Stadt Enger Bebauungsplan Nr. 43 „Gewerbegebiet östlich der Bündler Straße“

2. vereinfachte Änderung

Begründung zur 2. vereinfachten Änderung

Ausschnitte

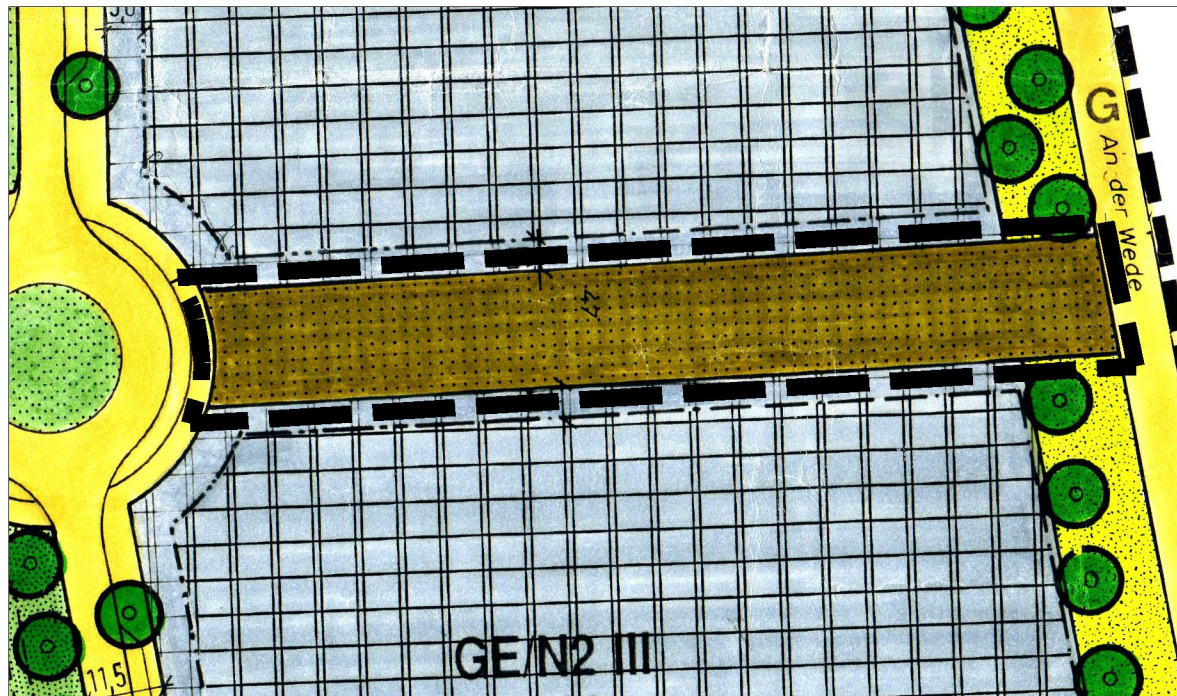
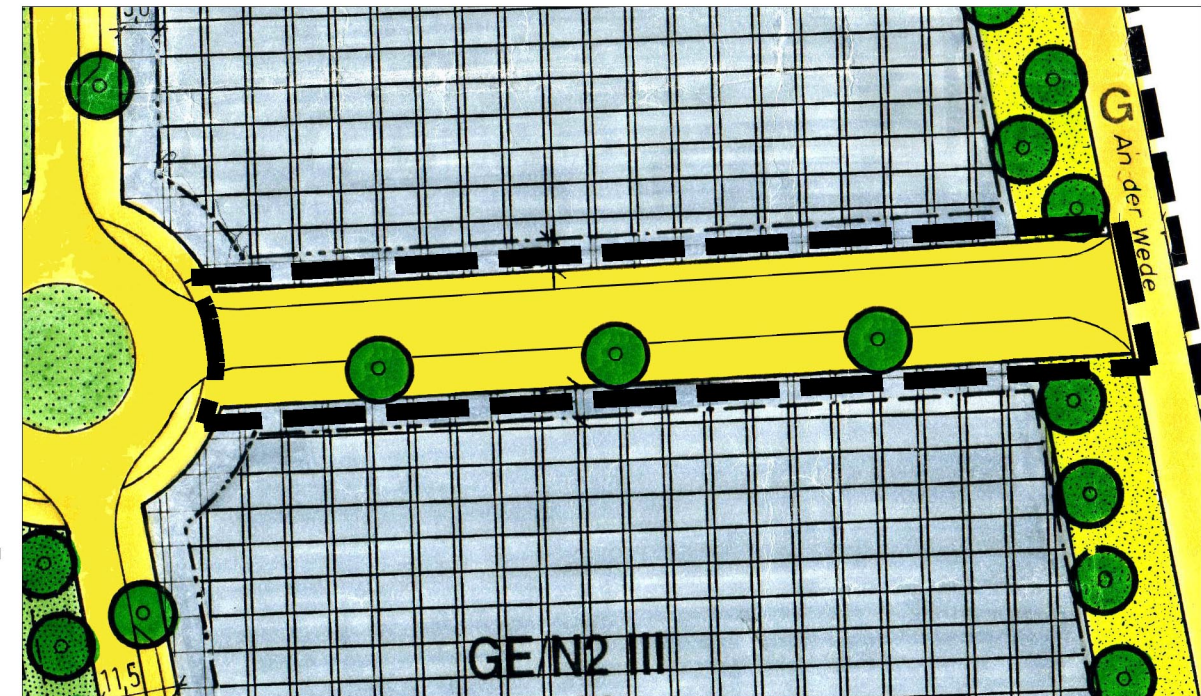
Die äußere Erschließung des Gewerbegebietes erfolgt über die Bündler Straße. Der inneren Erschließung dienen die Daimler-, Diesel- und Dürkoppstraße, die über einen Kreislauf miteinander verbunden sind. Zur Vermarktung der östlichen Gewerbegebietsflächen ist es notwendig, die Dürkoppstraße über den Kreislauf hinaus in östlicher Richtung bis zu dem im Bebauungsplan dargestellten Gemeindeweg (Grasweg „An der Wede“), fortzuführen. Die hierfür notwendige Fläche ist im rechtsverbindlichen Bebauungsplan als „öffentliche Grünfläche, Brachfläche“ dargestellt. Im Rahmen der Änderung soll diese Brachfläche als öffentliche Verkehrsfläche ausgewiesen werden.
